ASW 17
Technische Mitteilung
Nr. 6

Gegenstand: Abdichtung des Schlauchanschlusses am Wasserballastablaß.

Betroffen: ASW 17 und ASW 17 S Werk-Nr. 17001 bis 17043 einschließlich.

170. 11. S 11

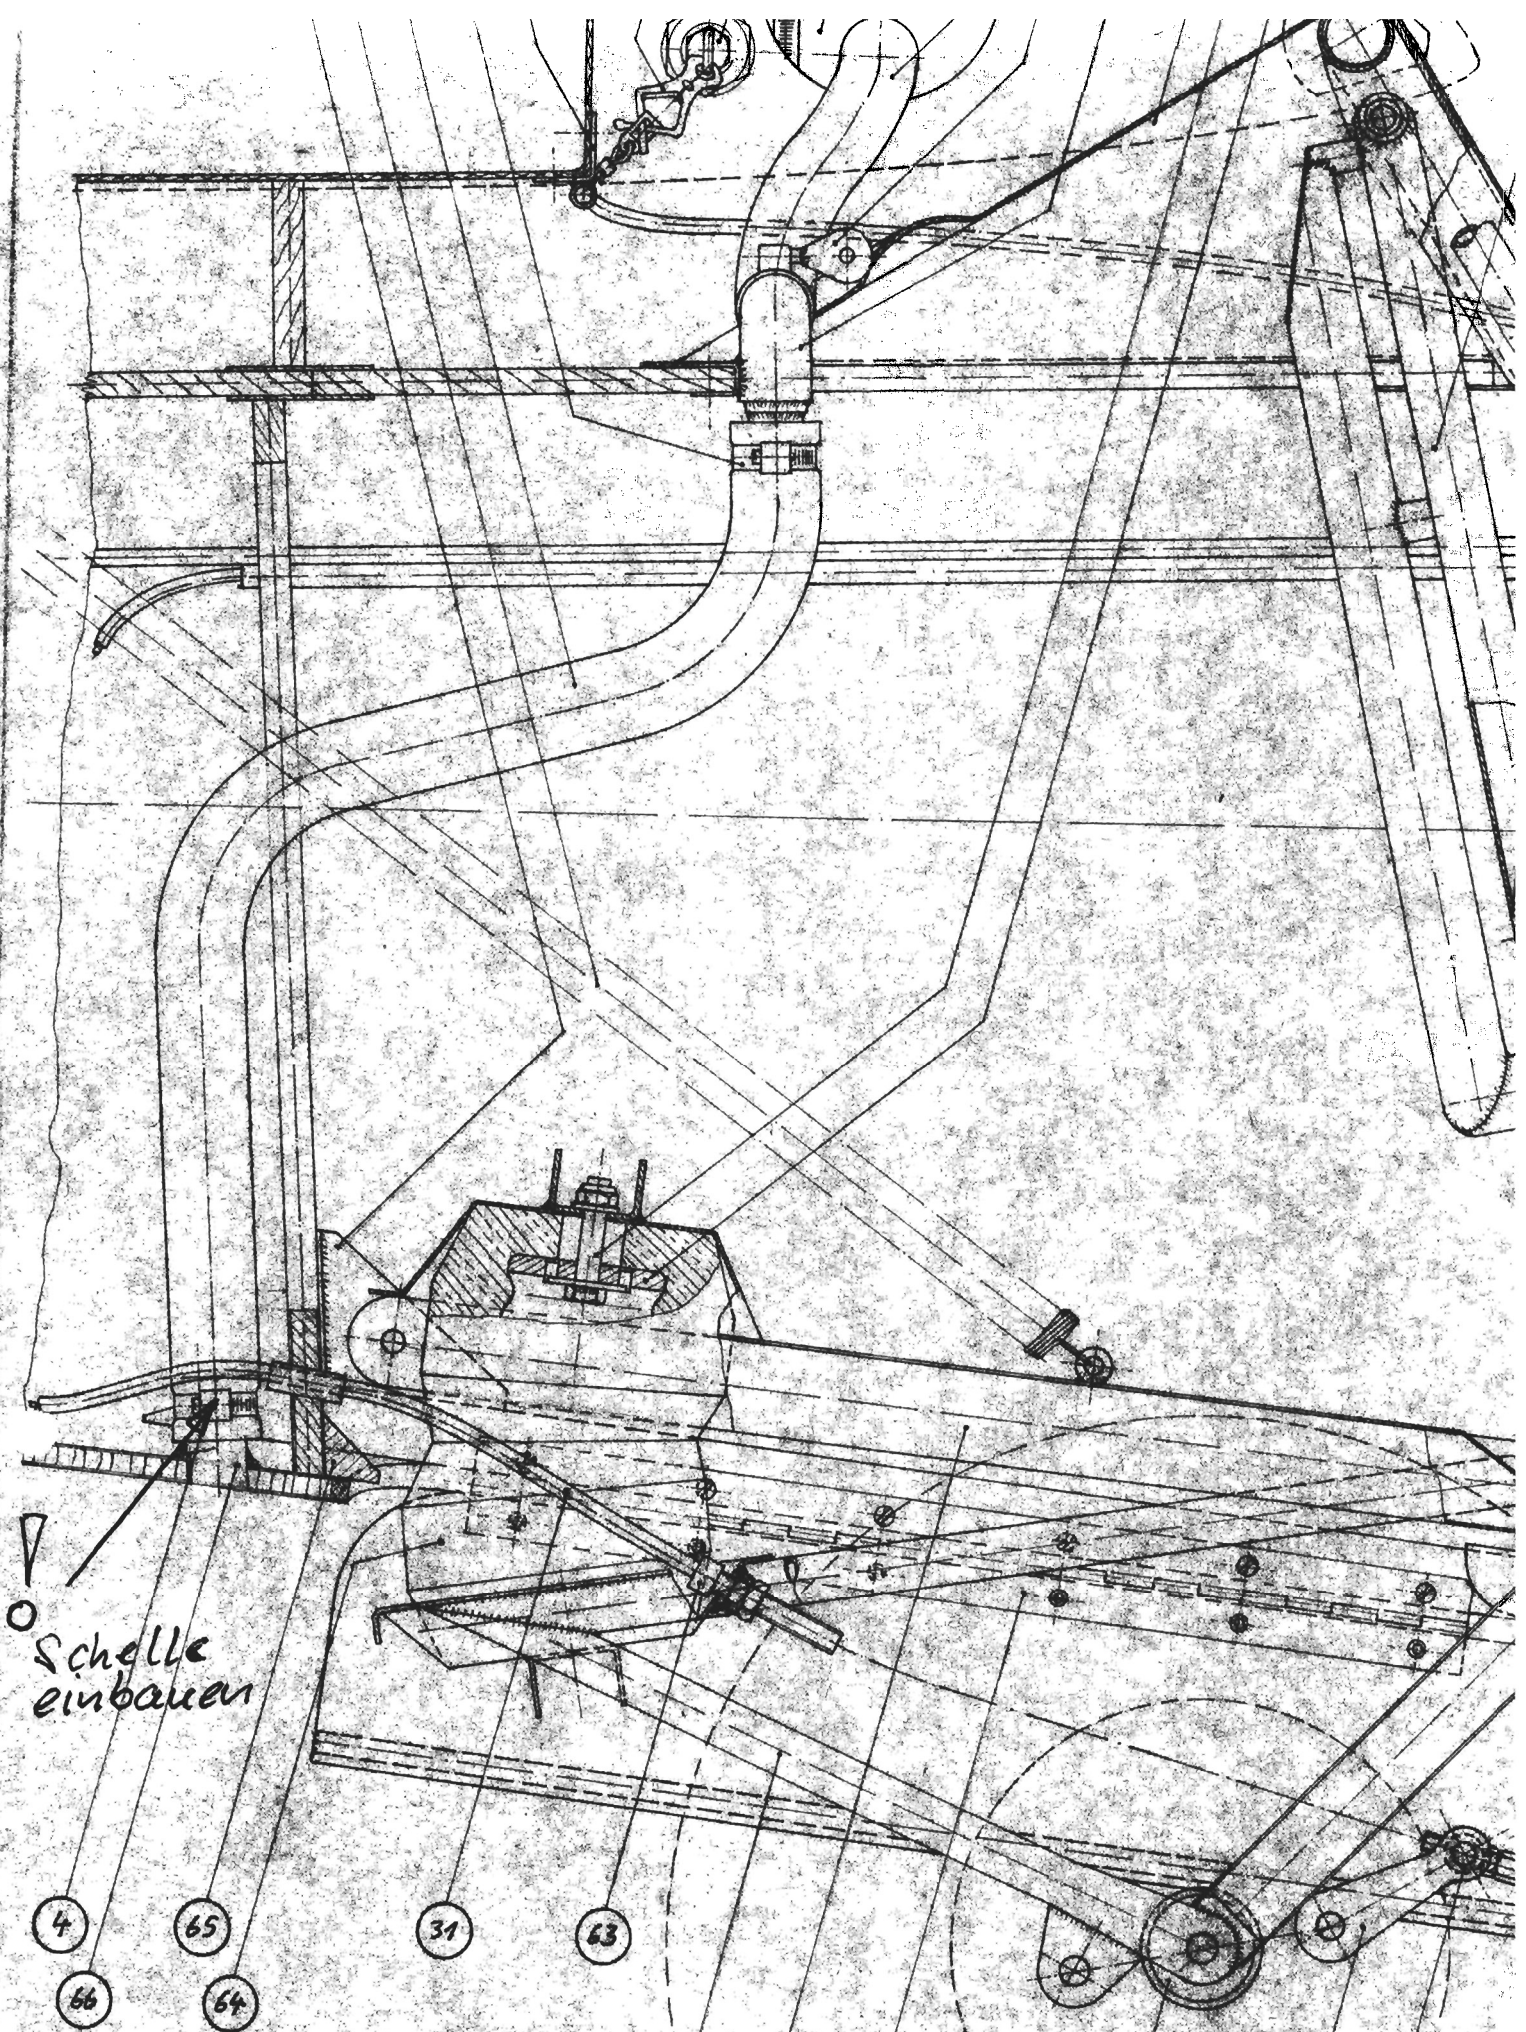
Vorgang: Es wurde festgestellt, daß sich die PVC-Schläuche an den beiden Wasserablaßöffnungen am Rumpf unten hinter dem Fahrwerk trotz Nylonverstärkung durch Wärmeeinfluß aufweiten. Dadurch kann beim Ablassen des Wasserballastes Wasser in die Rumpfröhre gelangen, wodurch das Flugzeug unzulässig schwanzlastig werden kann.

Maßnahmen: Die Verbindung des PVC-Rohres mit den in Rumpf einlamierten Schlauchtüllen wird durch Schlauchschellen abgedichtet. Dazu muß die Cockpitrückwand und die Abdeckung des mittleren Spantes abgeschraubt werden. Das Festziehen der Schlauchschellen erfordert etwas Geschicklichkeit, jedoch läßt sich der Erfolg der Arbeit durch Ziehen am Schlauch mit ca. 5 kp leicht nachprüfen.

Zeichnungen: Die Anbringung der Schlauchschellen ist in Zeichnung 170.11.S 11 unter Pos. 4 vermerkt.

Material: Handelsübliche Schlauchschellen für 25 mm Schlauchdurchmesser (Automobilersatzteile)
